АНКЕТА ОБСЛЕДОВАНИЯ

объекта о его доступности для инвалидов и других маломобильных групп населения

Государственного бюджетного общеобразовательного учреждения Самарской области средней общеобразовательной школы с. Сосновый Солонец муниципального района Ставропольский Самарской области

Фото 3. Входная площадка

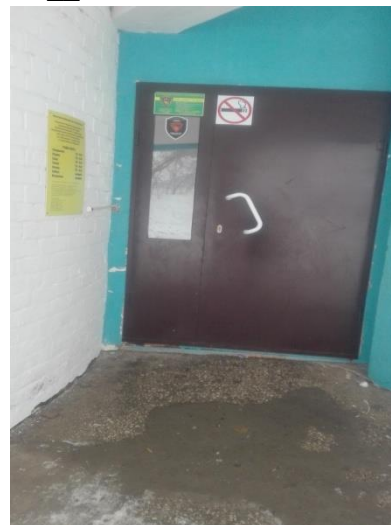
№ п/п	Наименование функционально – планировочного элемента	Наличие элемента			Выявленные нарушения и замечания		Работы по адаптации объектов	
		Есть / нет	№ на плане	№ фото	Содержание	Значимо для инвалида (категория)	Содержание	Виды работ
2.1	Лестница (наружная)	нет	-	-	-	-	-	-
2.2	Пандус (наружный)	есть	б/н					
2.3	Входная площадка (перед дверью)	есть	б/н	3	Отсутствуют поручни	К, О	Установка поручней	Работы в рамках текущего ремонта по мере выделения финансовых средств
2.4	Дверь (входная)	есть	б/н	4	Отсутствует предупреждающая тактильная разметка при входе, имеется порог высотой бсм, препятствующий прохождению К, О, необходимо установить водоотвод,	К, О, С	Установка пандуса, Нанести тактильную разметку. установить водоотвод, световой и звуковой маяки у входа, систему	Работы в рамках текущего ремонта по мере выделения финансовых средств

световой и звуковой маяки у входа, систему		вызова помощи.	
2.5	Тамбур	есть	27	5	Перепад высоты 6 см необходима контрастная маркировка прозрачных дверных полотен	К,О,С	Устранение порогов при возможности	Работы в рамках текущего ремонта по мере выделения финансовых средств
	ОБЩЕЕ требования к зоне

Фото№7 Лестница

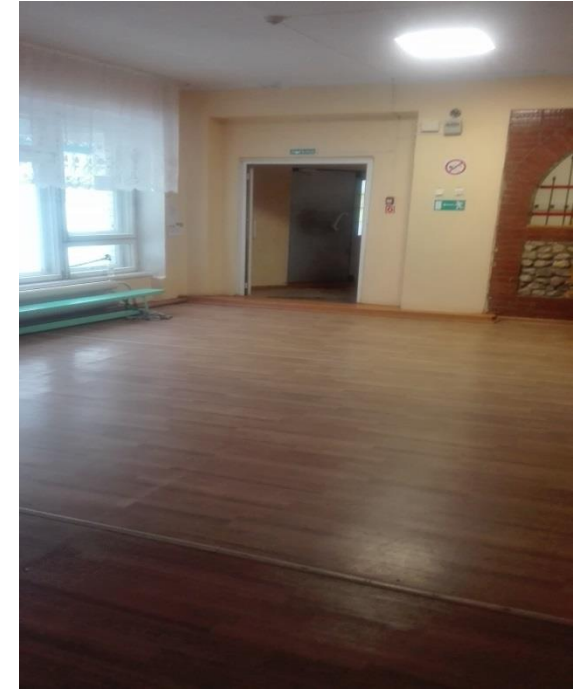
3.2	Лестница (внутри здания)	есть	б/н	7	Отсутствуют контрастные цветные полосы на первой и последней ступенях марша. Отсутствуют тактильные полосы, предупреждающие о препятствии (перед входом на лестницу, об окончании перил).	О,С С	Нанести контрастные цветные полосы на первой и последней ступенях марша. Установить тактильные полосы, Предупреждающие о препятствии.	Работы в рамках капитального ремонта по мере выделения финансовых средств.

Фото №14 Визуальные средства путей эвакуации

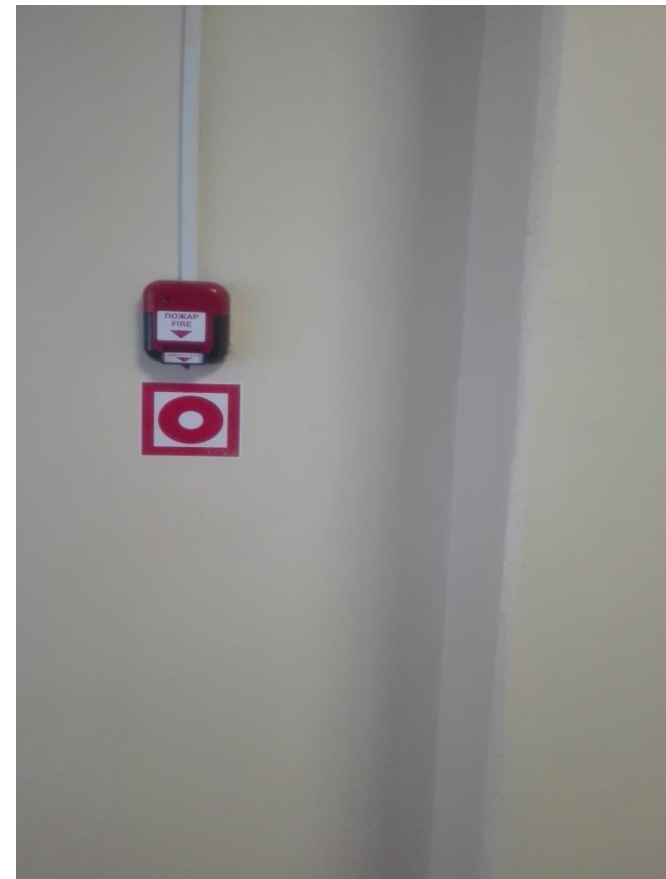
6.1	Визуальные средства	нет	б/н	14-17	- отсутствуют символы доступности (визуальная разметка) внутри здания и на прилегающей территории; - отсутствуют различные освещаемые указатели в виде символов и пиктограмм с использованием яркого цвета контрастного по отношению к фоновой поверхности;	- К,О,Г ,С,У	нанести символы доступности (визуальную разметку) в соответствии с требованиями	- Работы в рамках капитального ремонта по мере выделения финансовых средств.

Фото №20 Акустические средства оповещения

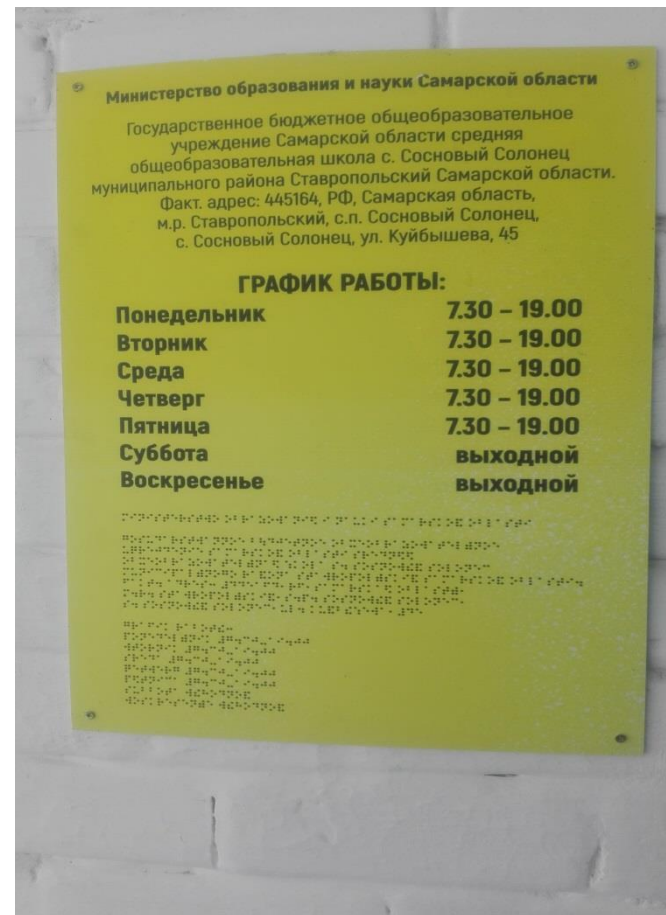
6.2	Акустические средства	нет	б/н	-	- отсутствуют зоны обслуживания инвалидов по слуху; отсутствуют звуковые маяки при входах, пересечениях путей	С,Г	- оборудовать все функциональные зоны переносными индукционными системами;	- Работы в рамках капитального ремонта по мере выделения

движения;		- установить звуковые маяки при входах, пересечениях путей движения;	финансовых средств.
6.3	Тактильные средства	нет	б/н	-	Отсутствуют тактильные средства получения информации. Перед дверями, поворотами и лестницами нет тактильной и/или предупреждающей полосы. - отсутствуют рельефные поэтажные планы на лестничных площадках, в коридорах, вестибюлях; - отсутствуют направляющие поручни в коридорах с рельефными обозначениями на них; - отсутствует изменяемый тип покрытия пола (по фактуре, по цвету) перед препятствиями и местом изменения направления движения (входами, подъёмами, лестницами, поворотами коридоров).	С	Привести информационные таблички о помещениях и специалистах в соответствие требованиями.	- Работы в рамках капитального ремонта по мере выделения финансовых средств.
	ОБЩИЕ требования к зоне				Системы средств информации и сигнализации об опасности должны быть комплексными для всех категорий инвалидов (визуальными, звуковыми и тактильными) и соответствовать ГОСТ.
